# Saint Cyr les Colons

## Demande d'autorisation environnementale pour l'exploitation d'une carrière de roches massives calcaires-SAS Entreprise G CLOUTIER du 3 Janvier 2022 au 18 Février 2022

### PROCES VERBAL DES OBSERVATIONS

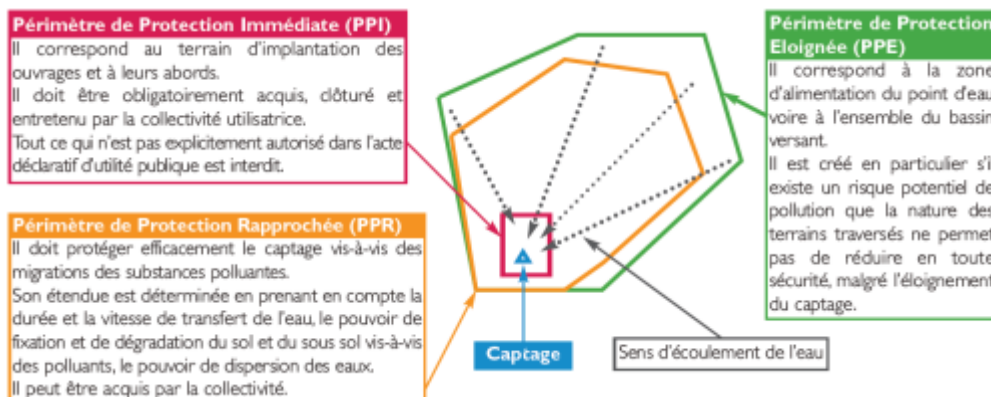
La roche calcaire locale se comporte comme une éponge qui absorbe très rapidement, stocke en cavités ou failles, et relargue plus ou moins rapidement via des cours d'eau le plus souvent souterrains. En période de fortes eaux celles-ci s'accumulent en fond de vallées plus imperméables et la charge manométrique pousse l'eau en rivière souterraine. Exemples au lavoir de Cheuilly en crue de 2016

La station de captation est près des Baraques à la source d'Arbaut, confluent des deux vallées provenant de Cheuilly et de Pérignon.

Les riverains observent la présence de nombreuses sources et nappes perchées détectables en périodes de fortes eaux. Le débit de la source d'Arbaut est entre 25 m<sup>3</sup>/h en étiage et 1440 m<sup>3</sup>/h en période de fortes eaux.

Les personnes ont en mémoire des tests de colorant entre la fontaine de Pérignon et la source d'Arbaut passés en moins de 2 h pour une distance de 1,5 km.
